DETERMINAZIONE

N. G01130 **del** 07/02/2020 **Proposta n.** 1776 **del** 07/02/2020

Approvazione perizie di variante non sostanziali alla Determinazione A.I.A. n. G16794 del 30/12/2016, integrata con la Determinazione n. G00142 del 10/01/2017, rilasciate alla Società Sibilla S.r.l., per l'installazione sita in via Colle Nocello snc, loc. La Botte, Comune di Guidonia Montecelio (Roma).

ALLEGATO "2" APPENDICE IV

Planimetria generale con individuazione delle aree di stoccaggio di materie e rifiuti - Scala 1:200

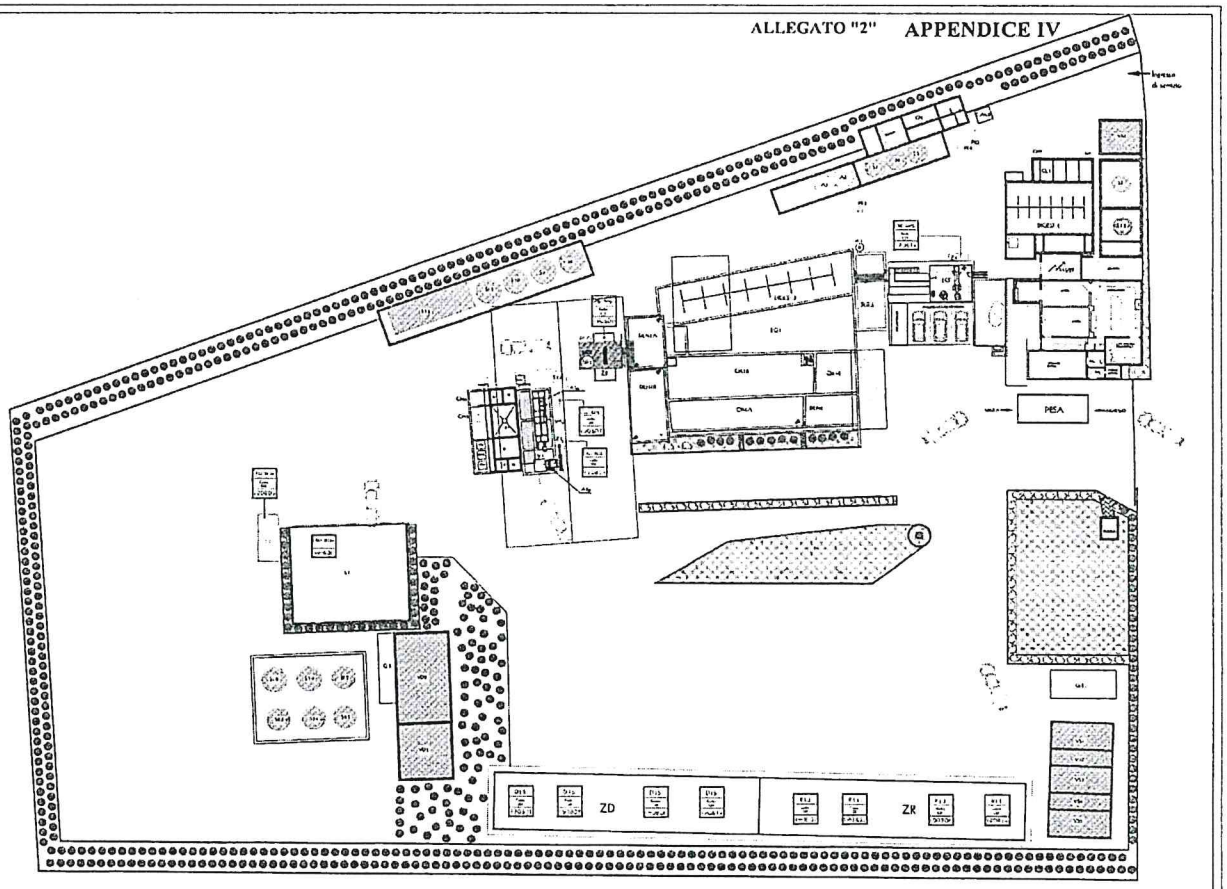
RILEVATA la necessità di sostituire l'Appendice IV di cui alla Determinazione autorizzativa n. G16794 del 30/12/2016, costituita dalla Tav. C11 dal titolo "Aree Stoccaggio di materie e Rifiuti", con l'allegato "B" al

presente provvedimento, costituito dalla Tav. C11, dal titolo "Aree Stoccaggio di materie e Rifiuti", revisione marzo 2019, trasmessa dalla Società con nota PEC acquisita al protocollo regionale al n. I.0209129.18-03-2019, contenente gli aggiornamenti di cui alle richieste di variante in approvazione con il presente provvedimento;

3. di approvare l'Allegato "2" al presente provvedimento, di cui ne costituisce parte integrante e sostanziale, in sostituzione dell'Appendice IV di cui alla Determinazione autorizzativa AIA n. G16794 30/12/2016;
